「烏嘴潭人工湖下游自來水供水工程—烏嘴潭淨水場」  
特定農業區農牧用地納入徵收必要性聽證書面意見表

## (一)烏嘴潭淨水場工程選址及用地範圍,是否符合徵收必要性?

淨水場工程土方暫置區管理示意圖

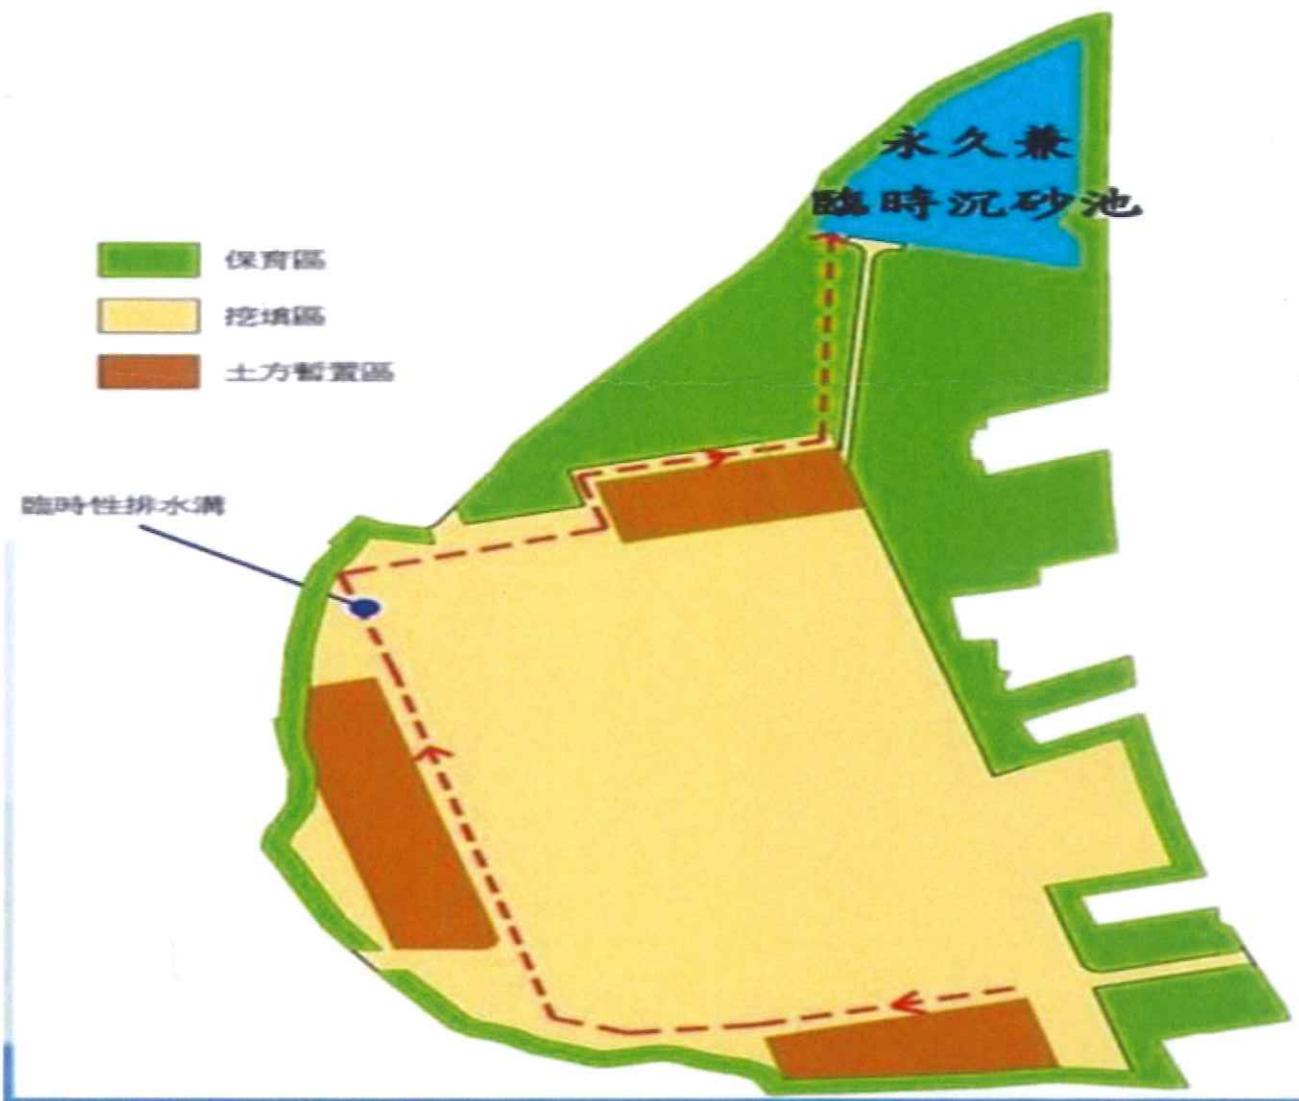
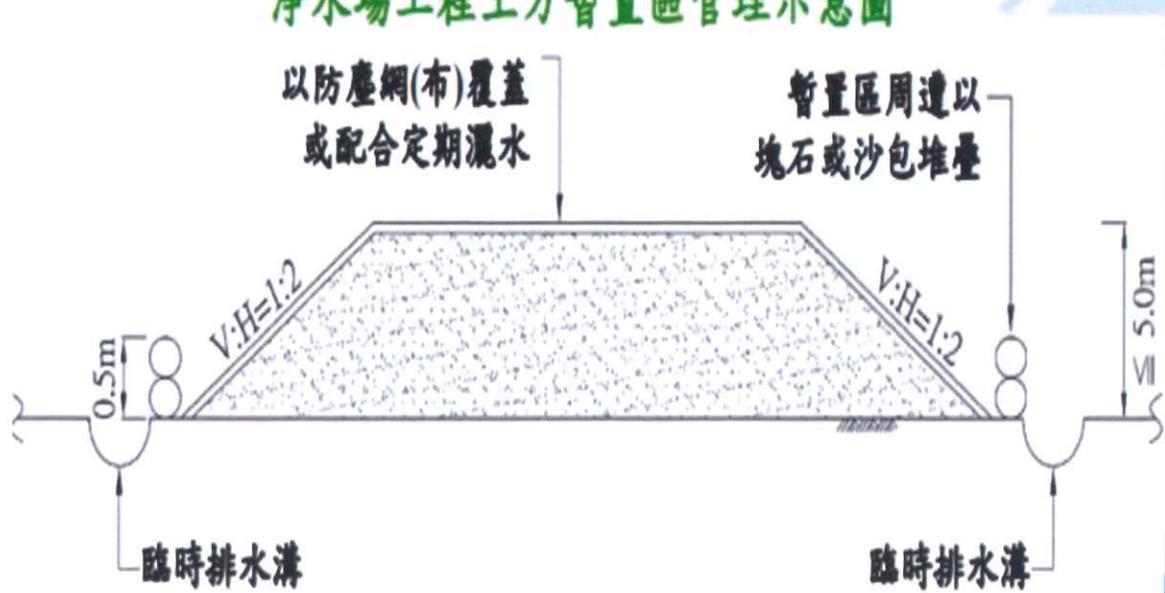
基地有1-2米

上游有2-3米

淹水潛勢

墊高地基，會淹大水危險，已預估其上游會淹水 1-2 公尺，應該考慮協助解決，或更換地點，而非放任不管，只顧自己不淹水。
